立野ダム建設に係る技術委員会
報告書

平成 28 年 9 月

立野ダム建設に係る技術委員会

委員会は、「立野ダム建設に係る技術委員会」と称し、平成 28 年熊本地震後の立野ダム建設に関し、ダムサイト予定地の基礎岩盤の状況等を調査・検討し、立野ダム建設に係る技術的な確認・評価を行うことを目的とする。

図-5.3.5 ダムサイト左岸岩盤露頭スケッチ（地震後）

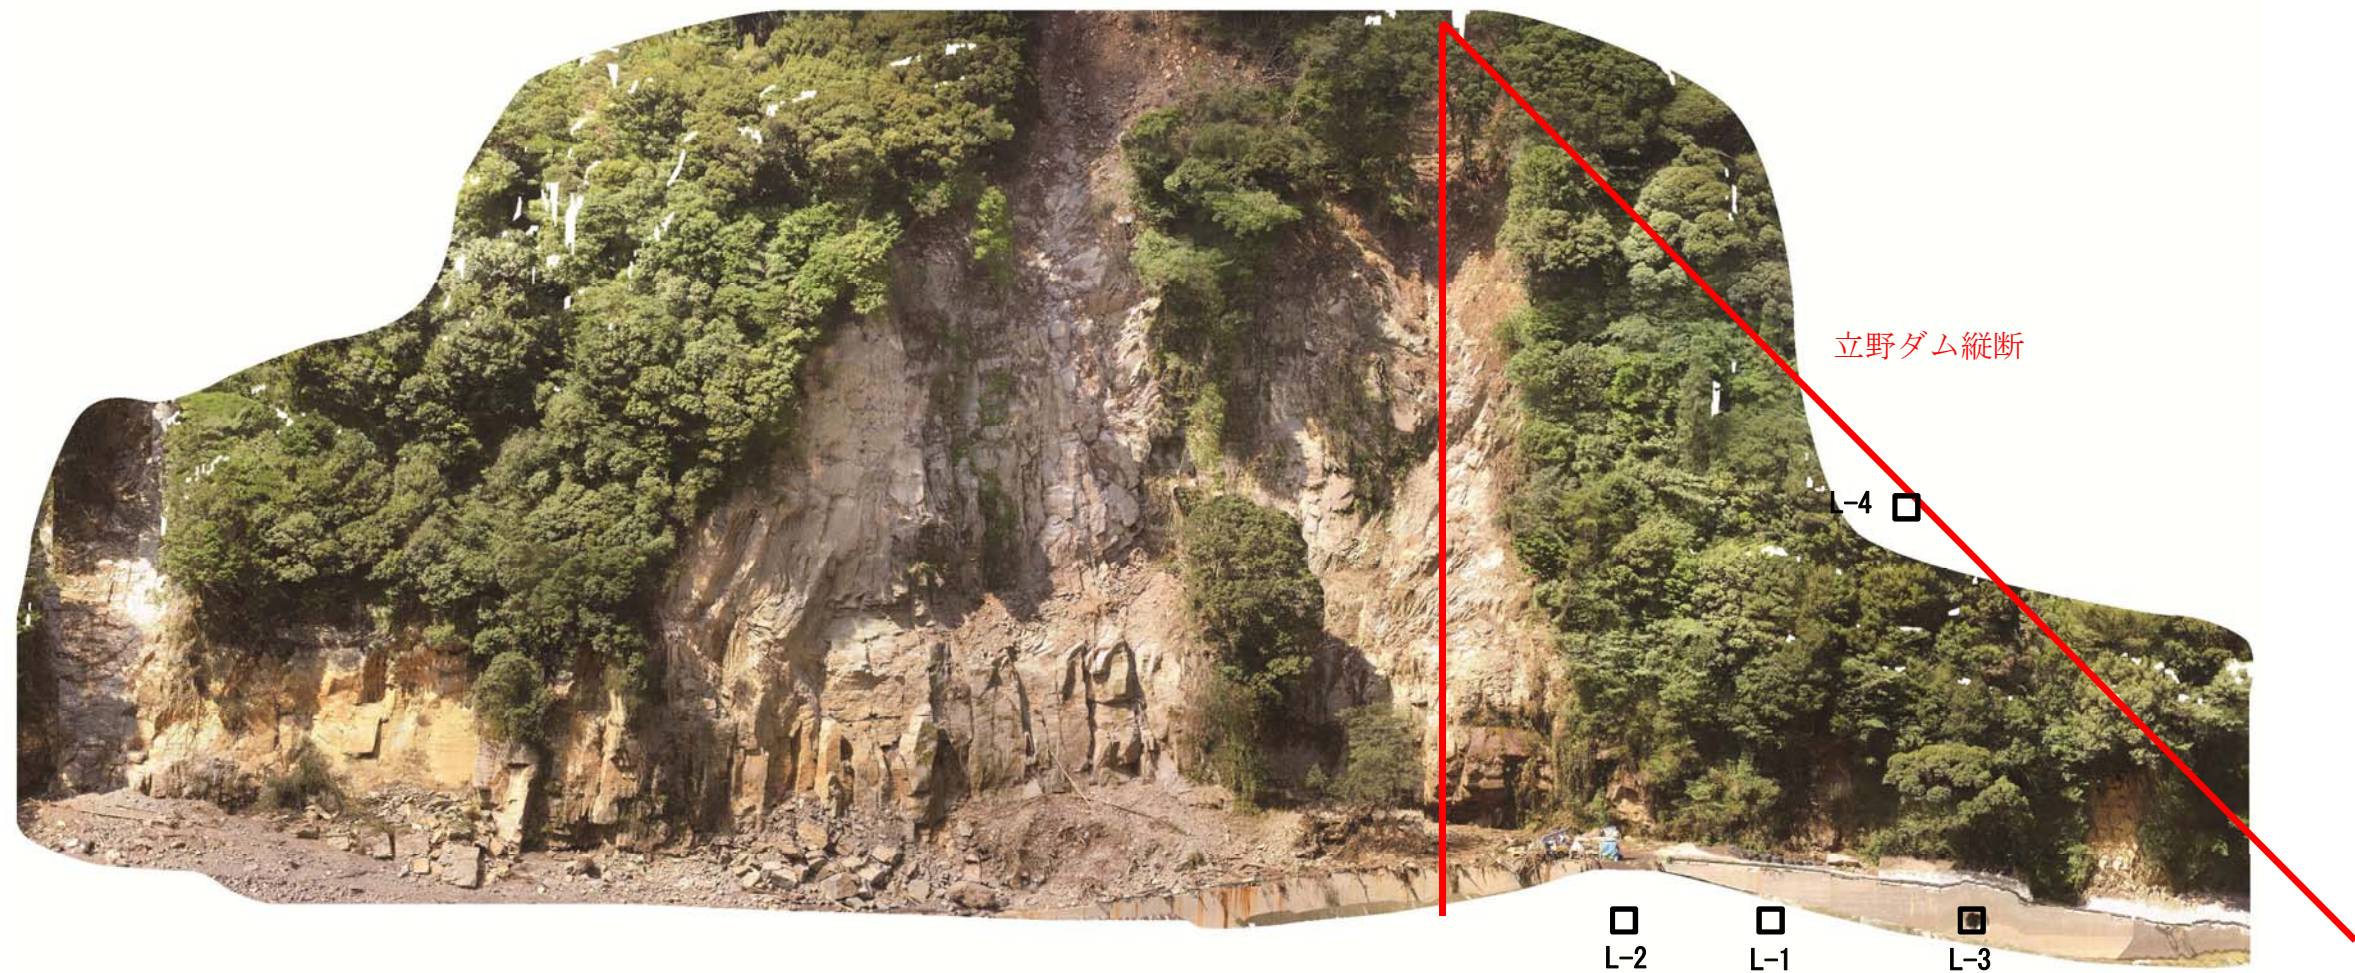
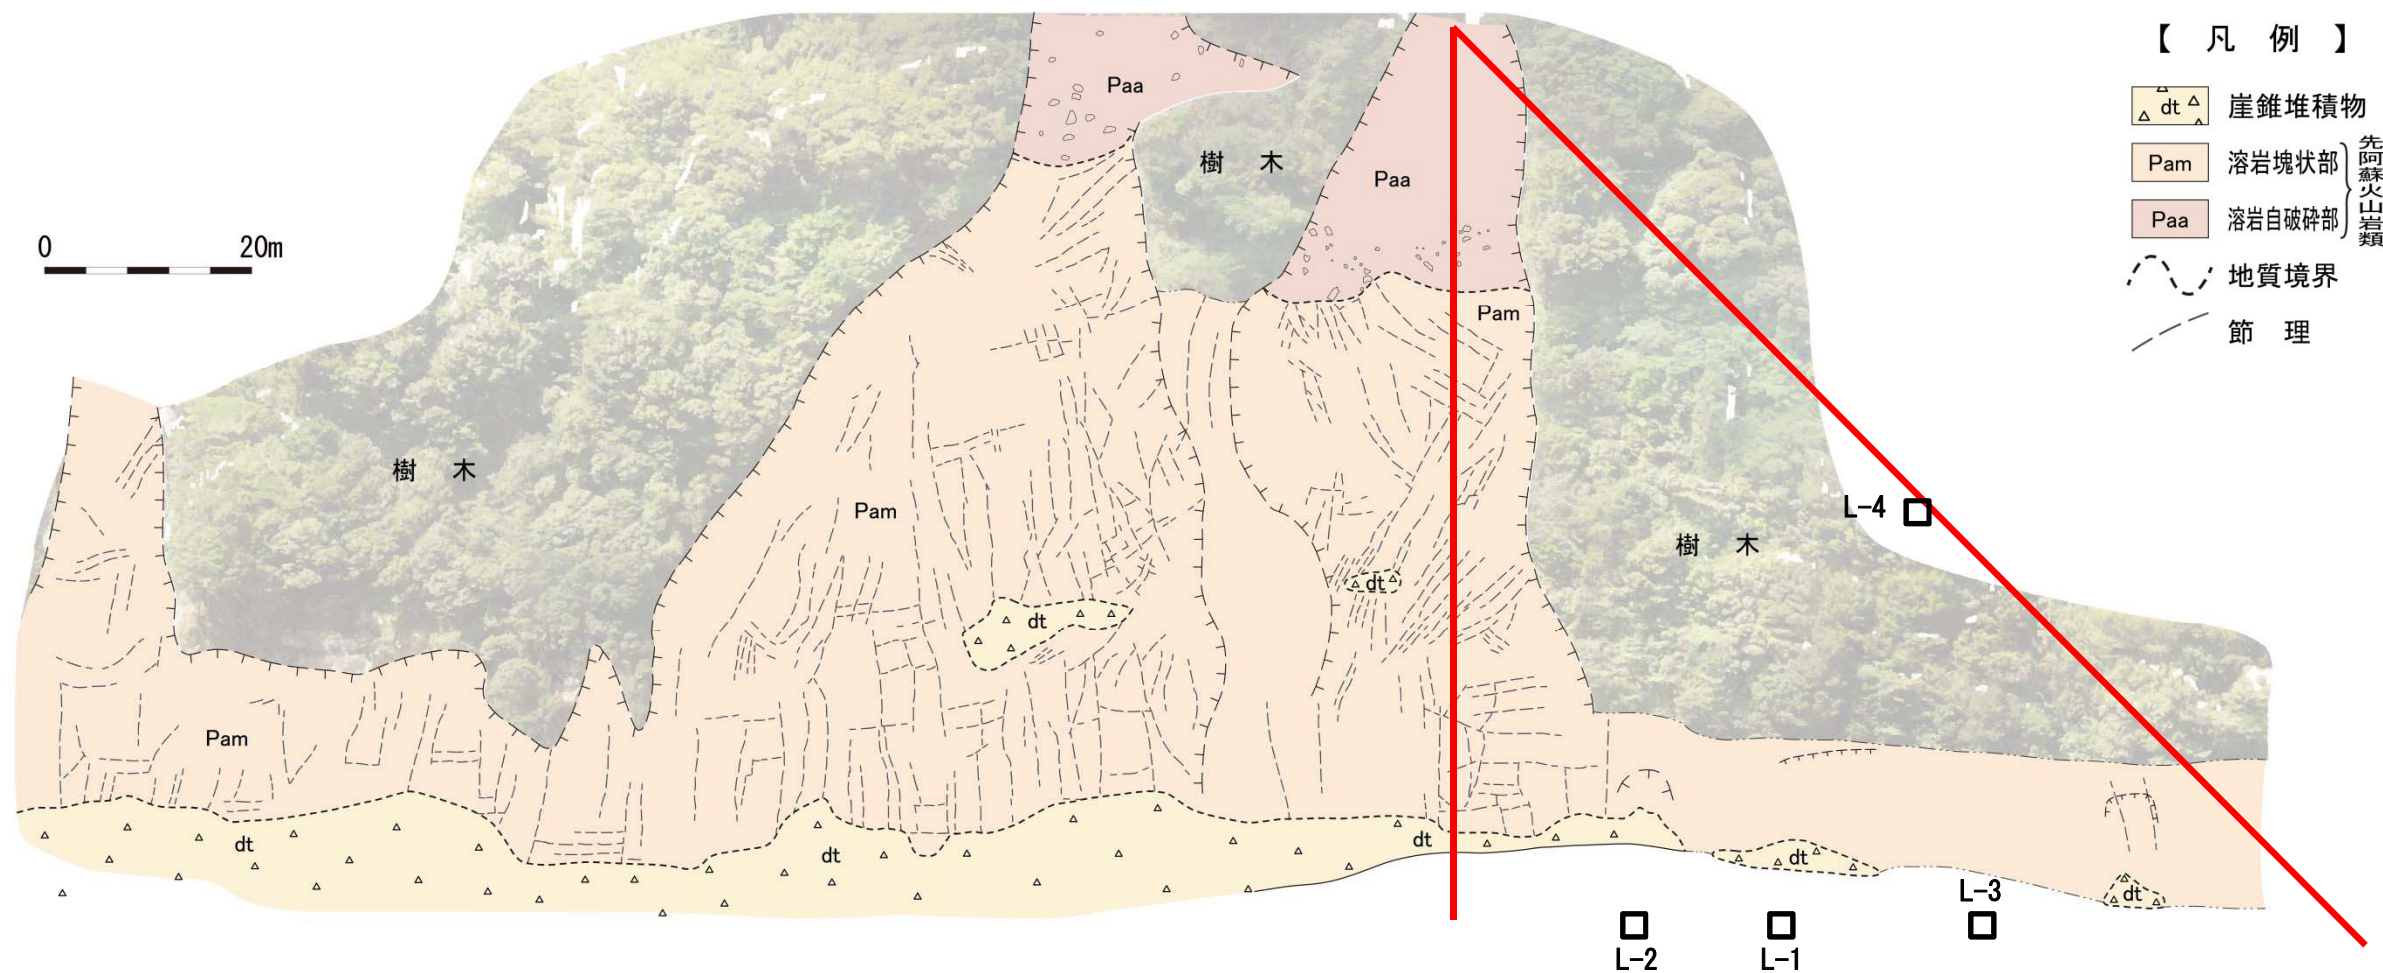
例えば33ページの左上の図-3.2.15ですね。先ほどこの図の一番右上の北東のほうの29、30のところをはかられていますけれども、そのあたりのところとかは、(空中)写真で見てもよくわからないところに地震断層が出てしまったというお話でした。それは裏を返すと、(空中)写真でよくわからないところにもそういう断層があるかもしれないというふうにとれてしまうので、そういう地形的なことと、それからもう一つ、地質の実際の露頭ですね、先ほど29ページのあたりのところで、文献断層25の北東延長のところに、こういう連続的な岩盤露頭があるとか、構造物がずっと出ているとか、そういうところには断層はないというお話がありました。そんな格好で、多分この図-3.2.13より東側のダムサイト近傍のところにも、ずっと連続露頭があるんだと思いますけれども、そういうところには断層はない、あるいは地震時のずれはないということも示されたらいいのではないかと思います。いかがでしょうか。

それから、ダム敷、ダムサイトの写真をいろいろ撮っていただいていますけれども、例えば38ページの平面図のどの部分にどの写真が対応しているという点と、露頭についてのスケッチ図を作成していただきたいということです。

次に、50ページ、51ページ目をご覧ください。資料2の上から5番目になりますが、「ダムサイト左右岸の岩盤連続露頭について、断層露頭がないことをスケッチで整理すること」というご指摘でした。50ページ、51ページにそれぞれ右岸・左岸のダムサイト周辺の露頭の状況のスケッチを新たに加えさせていただきました。見ていただきますとわかりますように、ダムサイト周辺にある岩盤露頭を確認しておりますけれども、断層露頭は確認されませんでした。

図-6.1.5 白川縦断図（湛水予定地周辺）

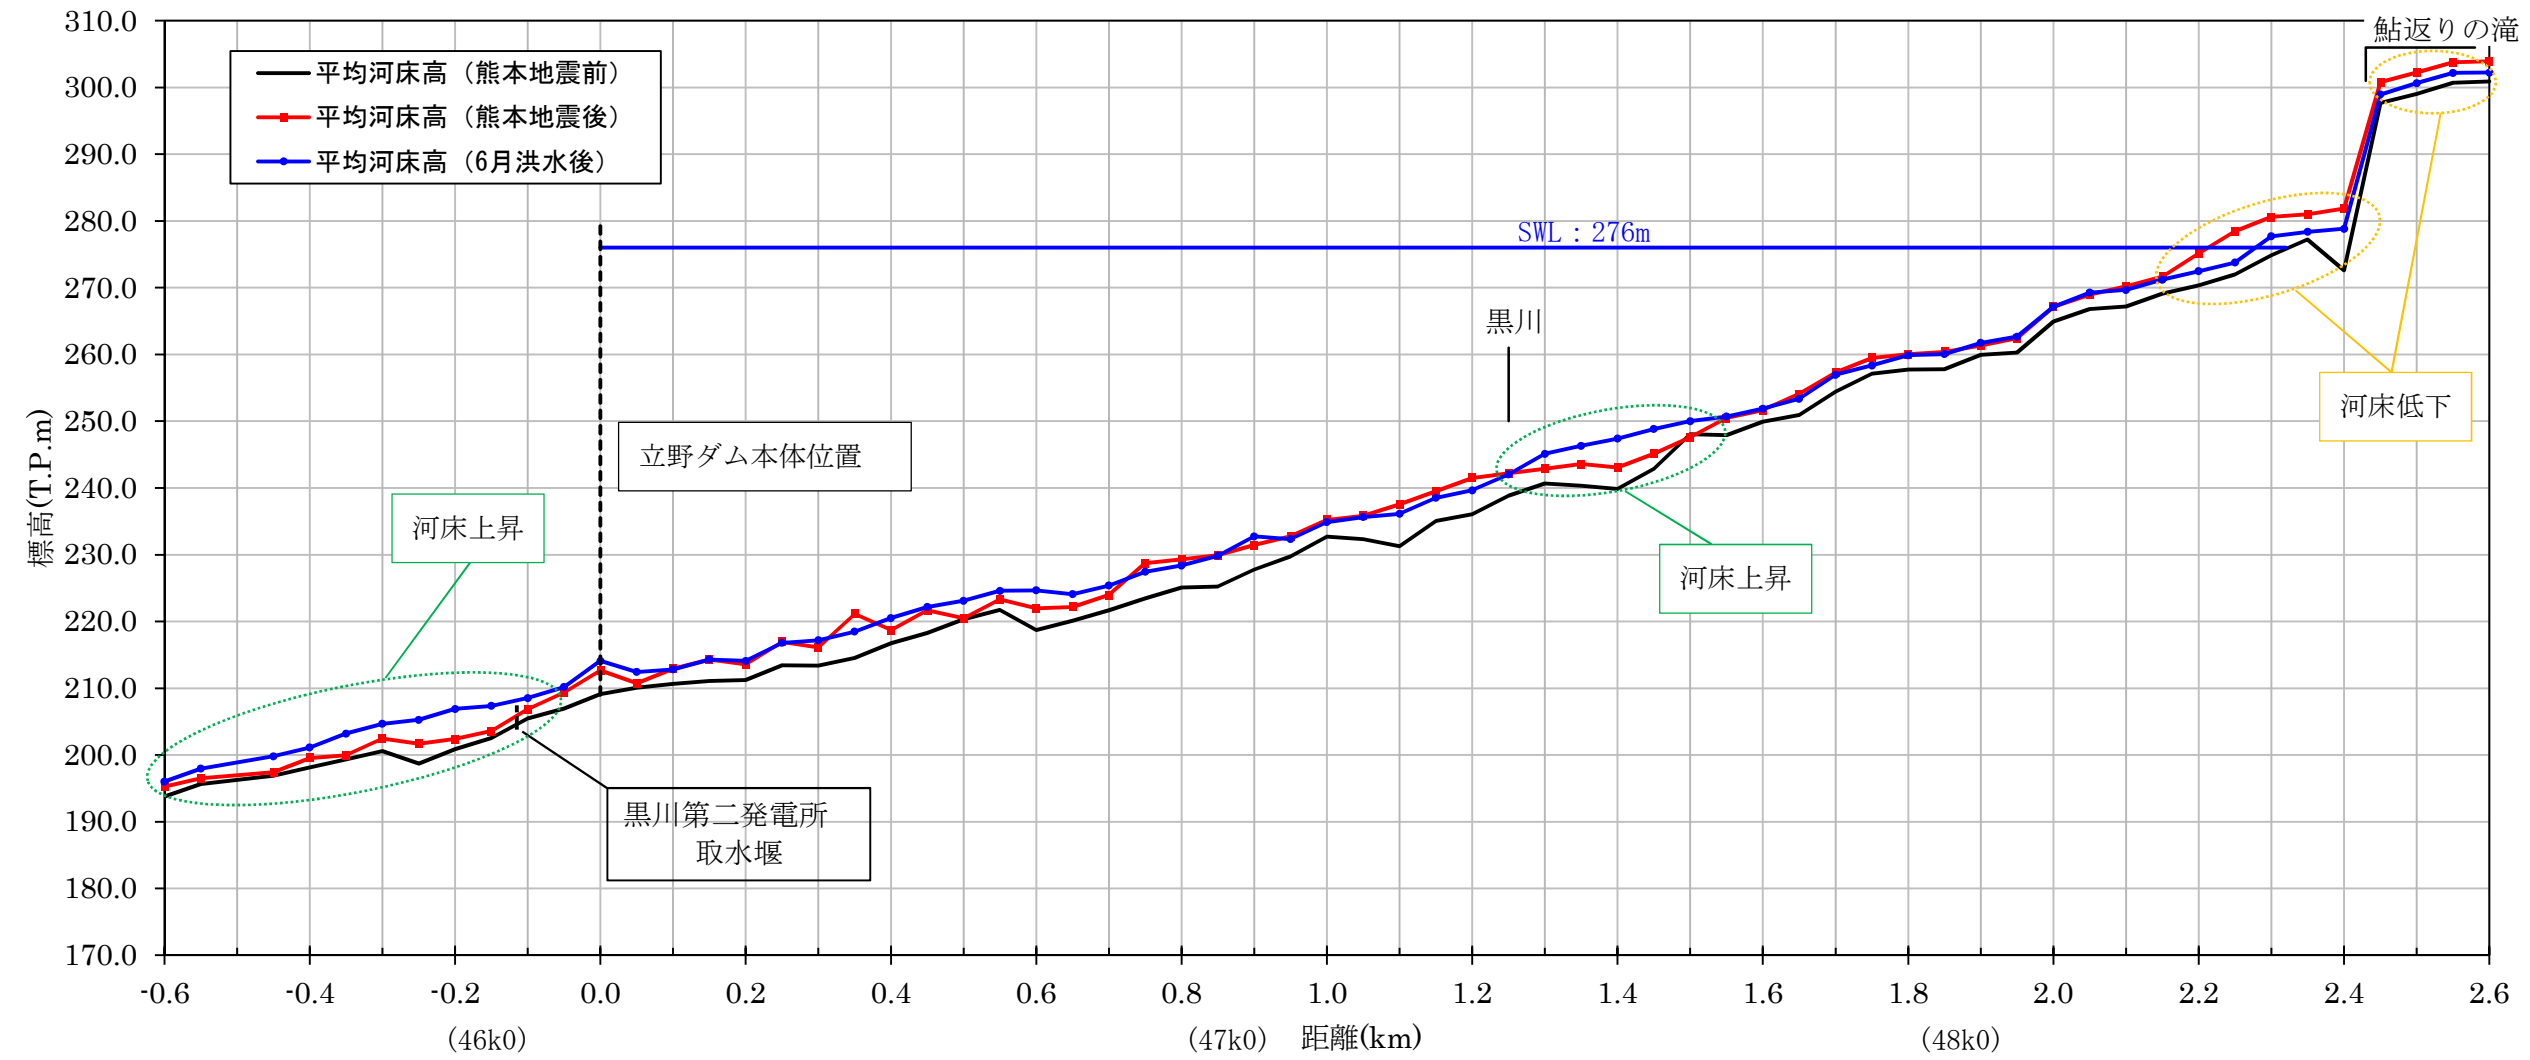
それで、今日の資料の中で一つわかったことが、例えば80ページに詳細な川の縦断図があつて、先ほどご説明がありましたように、今回出てきた土砂が河道状態、まだダムはできていないわけですがけれども、たまっているわけですね。今また削れてきているというご説明があつて、今後どうなっていくのかはモニタリングしていただきたいのですが、一時期たまつたのは、そもそもなぜたまつたのかということだと思えます。

80ページの上の図に黒川第二発電所取水堰があります。これは河川を横断する構造物があつて、ここが起点とのものでしたけれども、河床が上がっている状態になっていますね。ここを出発点として上流側の河床が少し上がっています。ダム完成後は当然この高さは変わってきますし、それから幅も変わってきますので、今の状態と、それからダム完成後、どのような土砂を通過する機能を持ち得るかというところがポイントではないかと思えます。そのあたりは事前に十分検討されていると思えますけれども、今回の事例を踏まえて、さらに精度を上げていただきたいというお願いです。

図-6.1.10 立野ダム周辺の崩壊状況図 (6月洪水後)

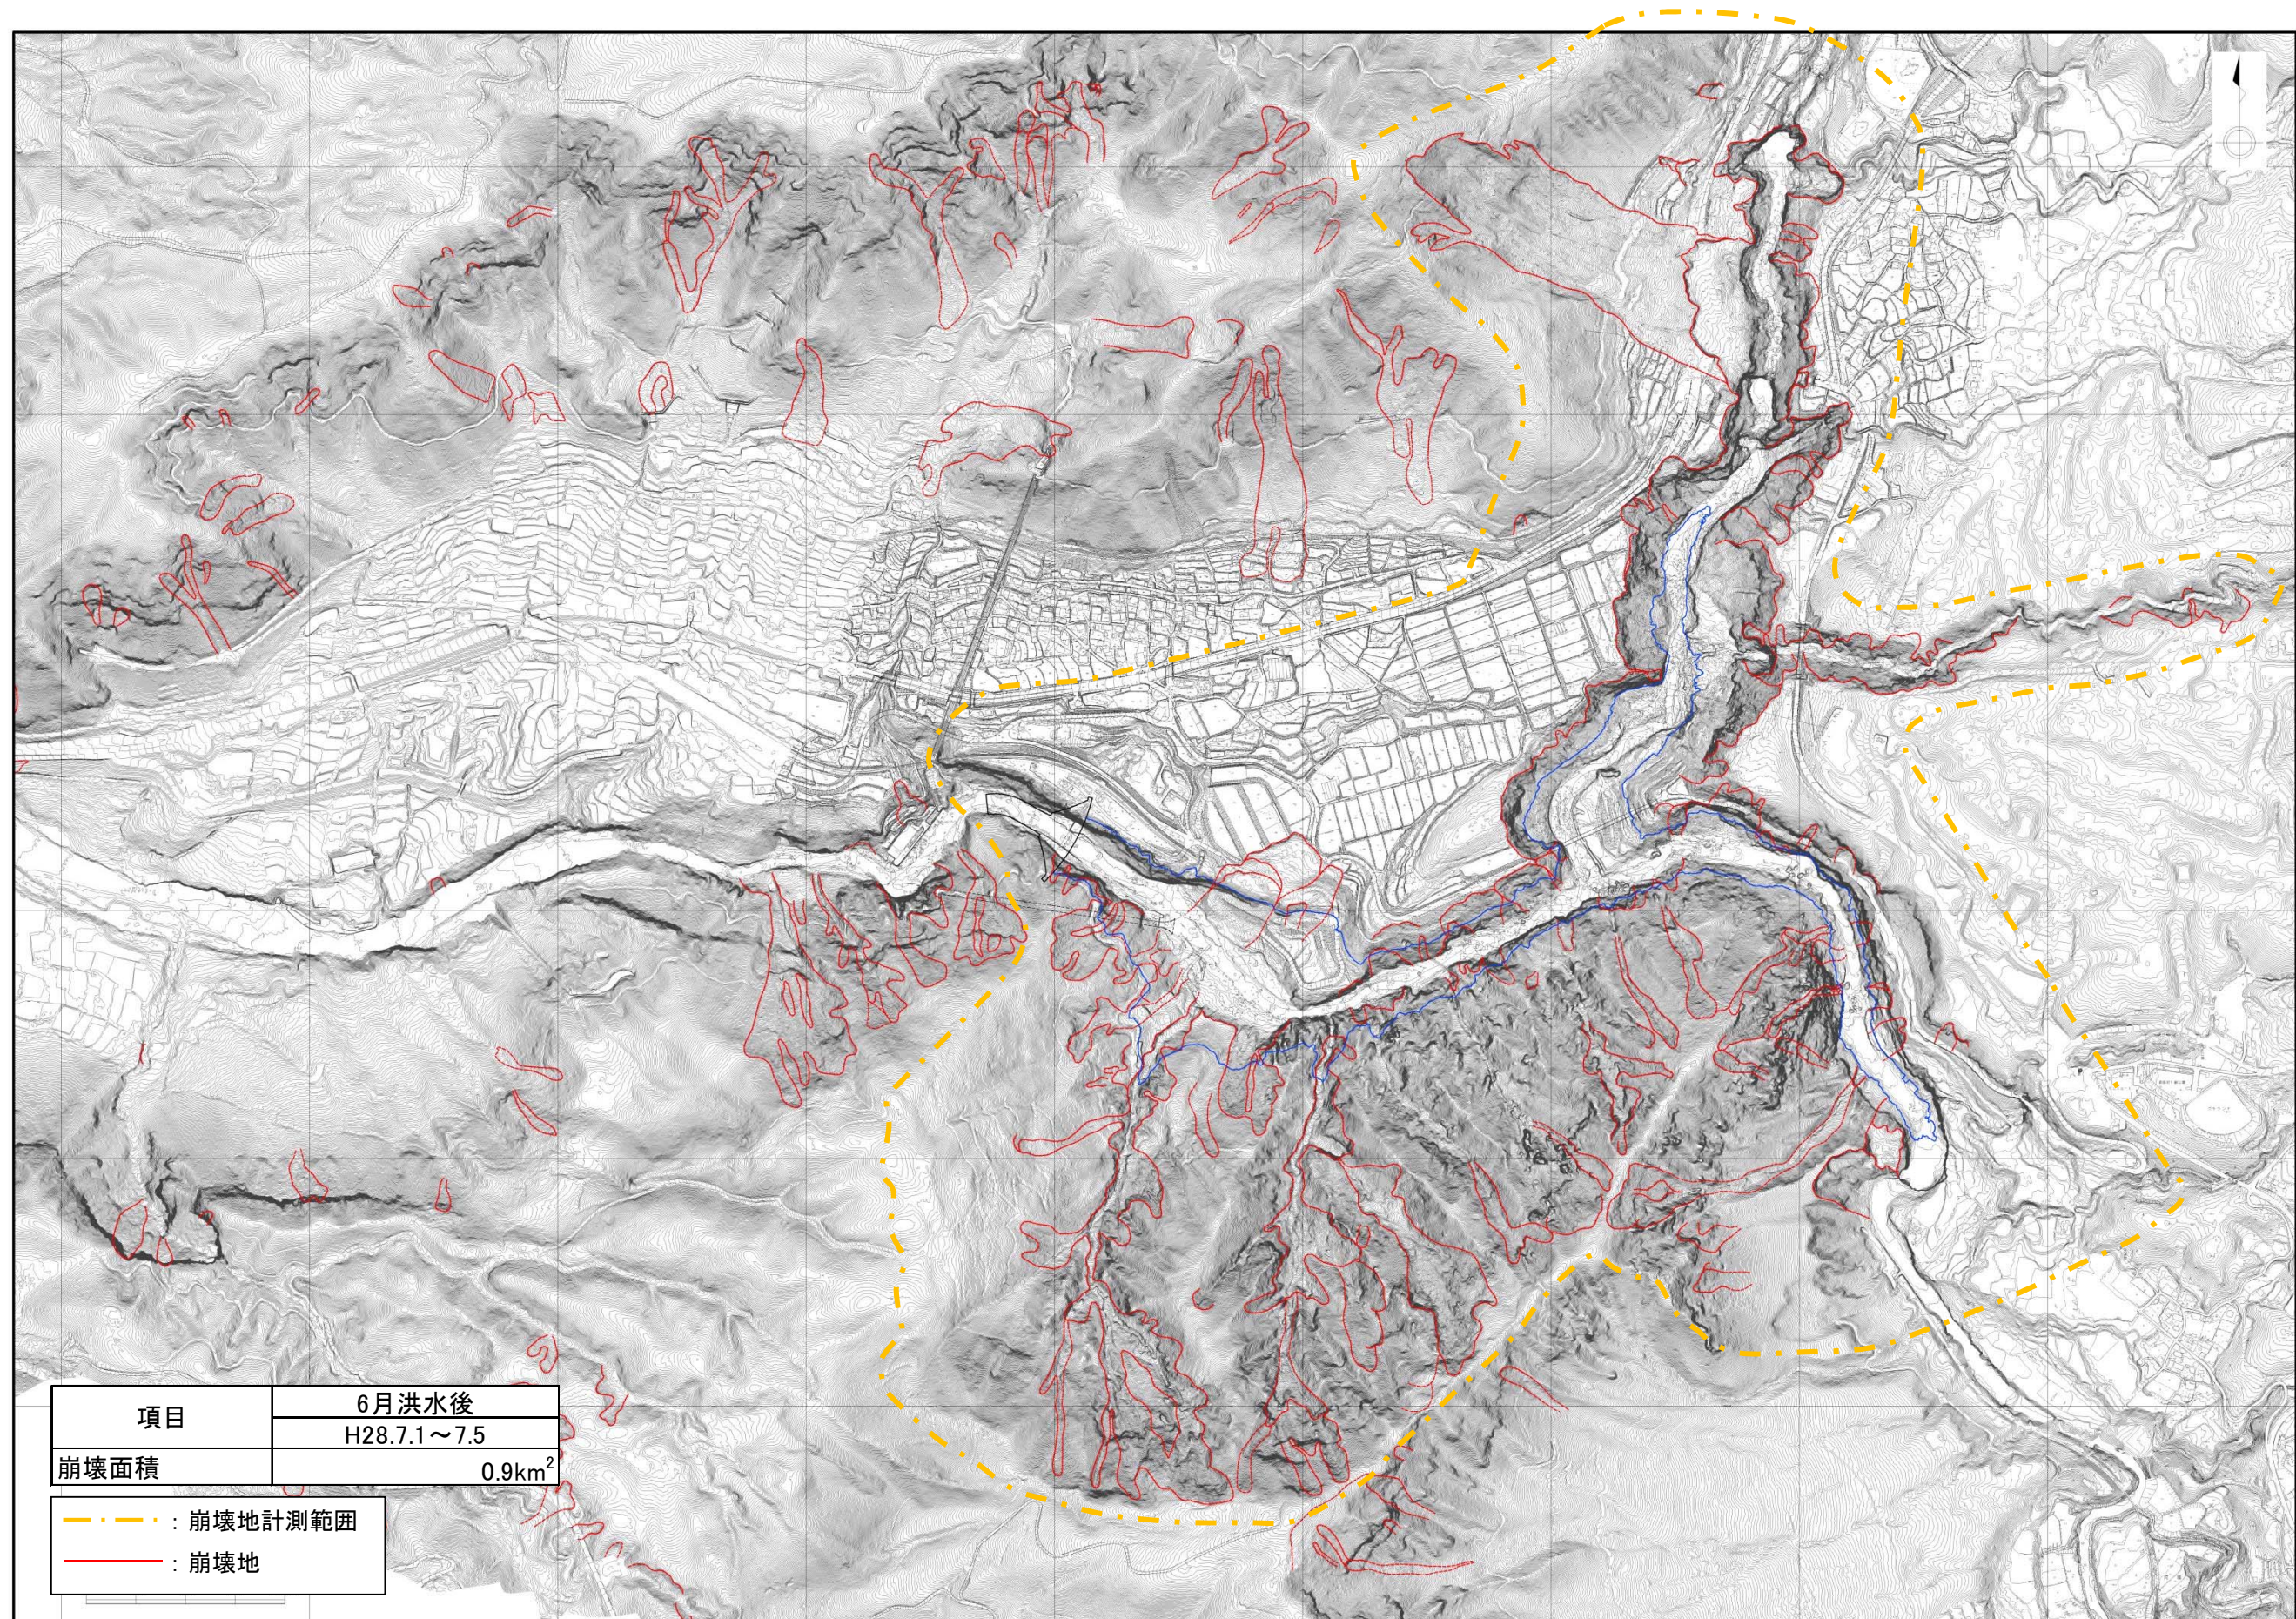
今、委員長から、捕捉施設の下流のところの斜面についてはしっかりとした対策をとお話がありました。今回の資料の中ではダム高標高部の対策を101ページに書いていただいておりますが、84ページの周辺の崩壊状況図を見ますと、捕捉施設が設置される場所とダムの間にも多少斜面の変状があります。こういうところは、必要に応じて対策がとられるという解釈でよろしいでしょうか。

先ほど〇〇委員が指摘されたところと関係があるかもしれませんが、84ページの6月洪水後の崩壊地の図で、先ほど議論になりましたけれども、流木の捕捉施設とダムサイトの間、ちょうど106ページの図でいうと、今ありましたSL1というところからダムサイトまでの間の左岸側の斜面、ここを84ページの図で見ると少し赤くマーキングされているところがありますね。ですから、ここは湛水のラインよりも少し上の標高かなと思えます。まさに先ほどから議論がありましたように、ここが落ちてきたとき、ダムに直近になりますので、この評価といたしますか、それからその中から懸念が生じるような土石等の流入、そういうことがないかどうかを十分精査といたしますか、検討していただきたいと思えます。

正確に申し上げますけれども、104ページの図で、SL1-AやBについては、先ほどから検討されるということで、現地踏査をされて、先ほどありましたように必要に応じて精査するというので、もうこれは抽出されていますので、俎上に上がっているということでいいと思うんです。私が申し上げているのは、SL1-Aよりもさらに下流側です。下流側でダムまでの間に、この104ページの図上ではマークされていないんですけども、84ページの6月洪水後の絵で見ると、少し赤くマークされているところがあるので、そこは十分ケアしてくださいということです。
